伊方発電所3号機「発電用原子炉施設に関する耐震設計審査指針」の  
改訂に伴う耐震安全性評価結果報告書に係る追加評価の要請について

20 環第 1202 号  
平成 21 年 2 月 4 日

伊方発電所 3 号機『発電用原子炉施設に関する耐震設計審査指針』の  
改訂に伴う耐震安全性評価結果報告書について(要請)

(技術専門部会 四国電力提出資料)

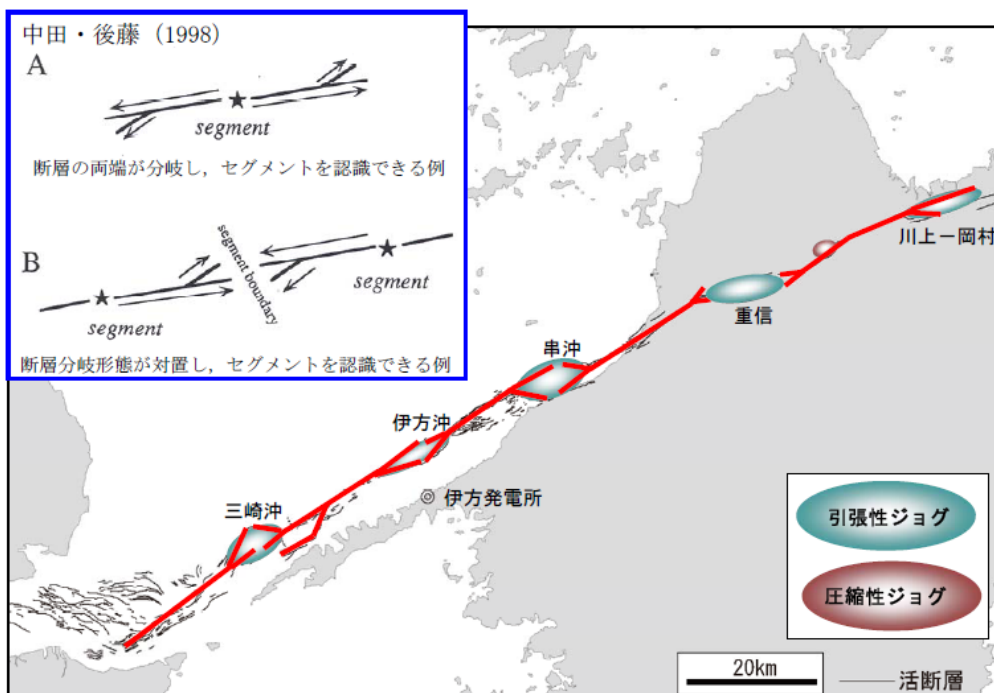
伊方発電所敷地前面海域の断層の地震動評価において、不確かさの考慮として、大きい方のアスペリティーの位置を発電所の前面としたケースを評価すべきである。

- 1 断層による地震動の評価では、地質調査結果等に基づいて、断層の位置や大きさを設定するとともに、地震調査研究推進本部の「震源断層を特定した地震の強震動予測手法」(レシピ)にしたがって、断層面の中でも特に強い揺れを発する「アスペリティー」の位置、数、大きさ等を設定し、さらに、これらのパラメータをもとに、断層面を細かく区切った各区画からの揺れを評価、合成して地震動を予測している。
- 2 今回の四国電力の報告書の敷地前面海域の断層評価においては、地質調査等により、伊方発電所の前面域海域に「ジョグ」(断層が分岐や屈曲等していて、断層の境目とみられる箇所)が認められ、アスペリティーは存在しないと考えられることから、敷地前面にはアスペリティーを置かず、敷地前面の両側にアスペリティーを設定して、地震動評価を行っている。(下図)
- 3 しかしながら、これまでの技術専門部会での審議において、「不確かさの考慮として、安全側に、発電所に最も近い位置に大きい方のアスペリティーがあるとしたケースも評価すべき」との意見があったことから、今回その追加評価を要請したものの。

発電所の前面にアスペリティーを置いていない
